**REF.: CONCORRÊNCIA SESC/DR-PE Nº 001/2024 - E-MAIL DE 29/4/2024**  
**ESCLARECIMENTO – PLÍNIO CAVALCANTI & CIA LTDA**

REF: Resposta feito pela empresa PLÍNIO CAVALCANTI & CIA LTDA referente à CONCORRÊNCIA SESC/DR-PE Nº 001/2024, para CONTRATAÇÃO DE EMPRESA DE ENGENHARIA ESPECIALIZADA PARA EXECUÇÃO DA OBRA DE REQUALIFICAÇÃO DA ÁREA DO BOUQUEIRÃO E CONSTRUÇÃO DE MIRANTE NA UNIDADE EXECUTIVA SESC GARANHUNS.

Figura 1: detalhamento do bloco

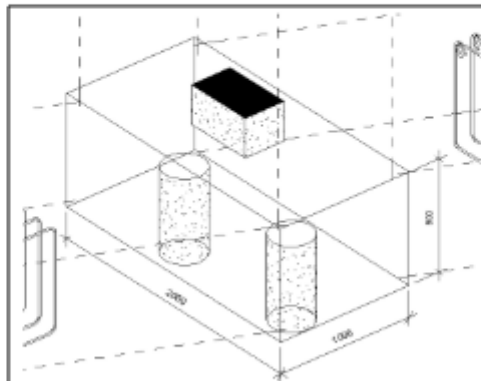
- Verificamos que na Planilha orçamentária consta 72M de Estaca Hélice Contínua, porém em projeto encontramos 336M dessa estaca, conforme abaixo:

- 4 Pilares PT1, com 8 estaca cada, perfazendo: 192 metros
- 2 Pilares PT2, com 12 estaca cada, perfazendo: 144 metros

- 1) Serão quatro blocos para receber os pilares tipo 1, ao qual cada bloco terá duas estacas cada, conforme figura 1, logo, serão 4 blocos x 2 estacas x 6m = 48 m.
- 2) Cada pilar do tipo 1 receberá uma chapa metálica, fixada por 8 barras roscadas, A307 D25, conforme figura 2.
- 3) Serão dois blocos para receber os pilares tipo 2, ao qual, cada bloco terá duas estacas cada, conforme figura 1, logo serão 2 blocos x 2 estavas x 6m = 24 m.
- 4) Cada pilar do tipo 2 receberá uma chapa metálica, fixada por 12 barras roscadas, A325 D38, conforme figura 3.
